致：立法會 交通事務委員會 鐵路事宜小組委員會

由：山道富賢閣

## 西港島線意見書 (反對港鐵在山道興建通風口及關注爆破)

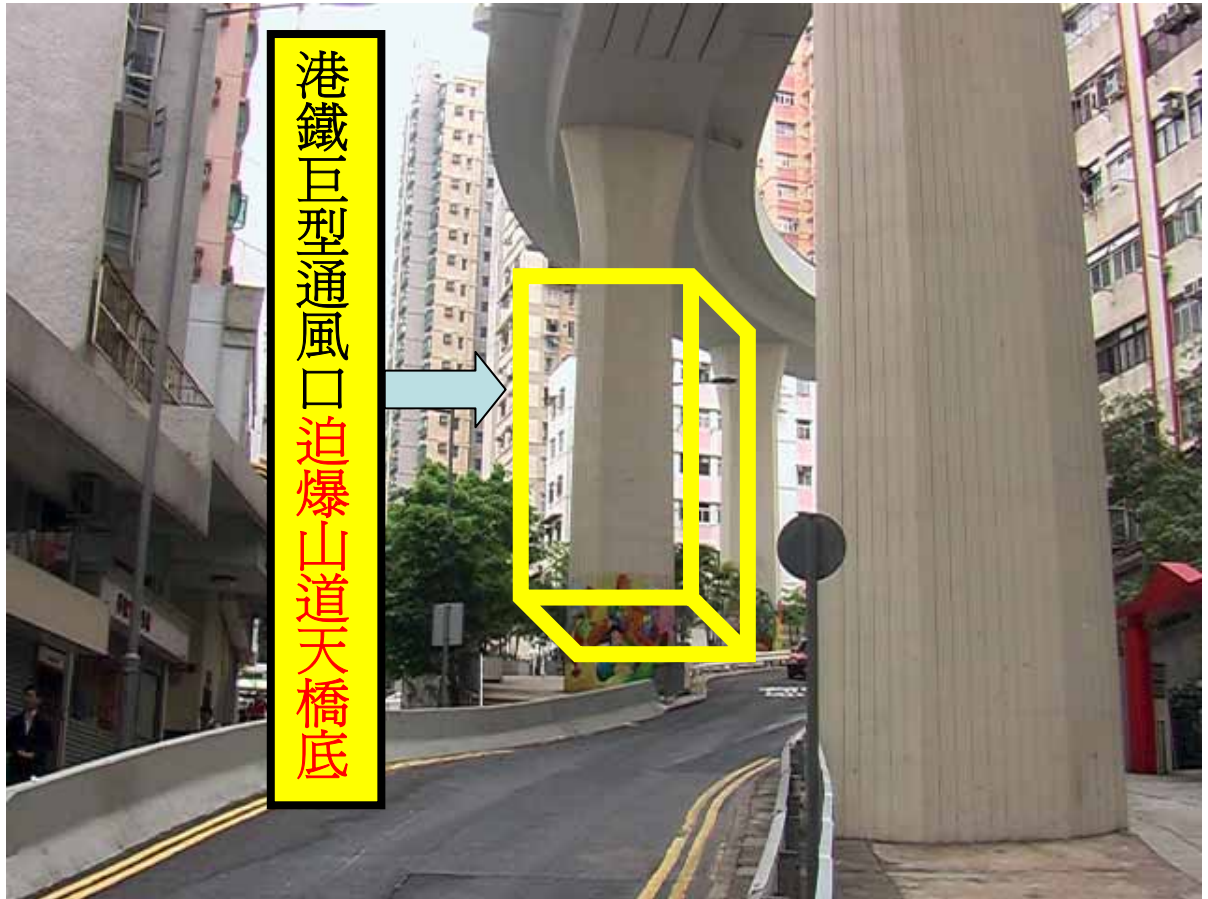
港鐵巨型通風口太近民居滋擾大

港鐵巨型通風口迫爆山道天橋底
